Dodatek č. 1

Smlouvy o dodávce a instalaci FVE

Pražské služby a.s. – Areál Pod Šancemi – Hala oprav (objekt č. 01)/AB hala/hala

Změnový list číslo 01

Změnový list číslo 02

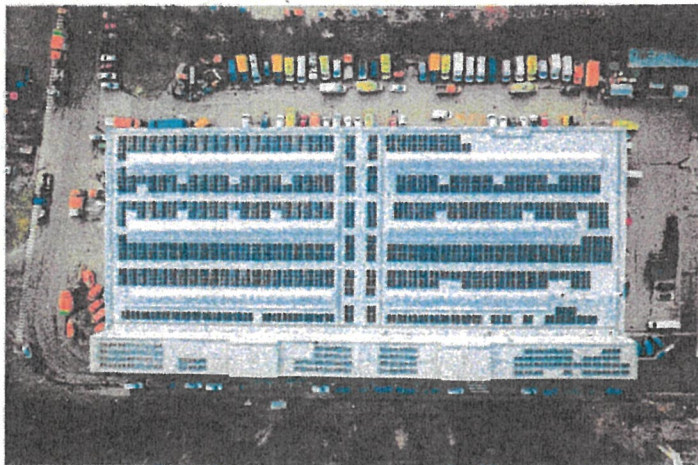
2) Příprava elektro/kabeláž pro navýšení výkonu FVE o 20,9 kWp

Při realizačních pracích došlo k optimalizaci rozmístění panelů, čímž došlo k úspoře plochy střechy, doloženo fotodokumentací. Aby volná plocha mohla být v budoucnu využita pro rozšíření FVE, bude jako „příprava pro rozšíření FVE“ instalována potřebná kabeláž DC, svedená do technologické místnosti FVE, kapacitně +21 kWp.

Změna přinese vícenáklady na straně objednatele v max. výši 43.000,- Kč bez DPH.
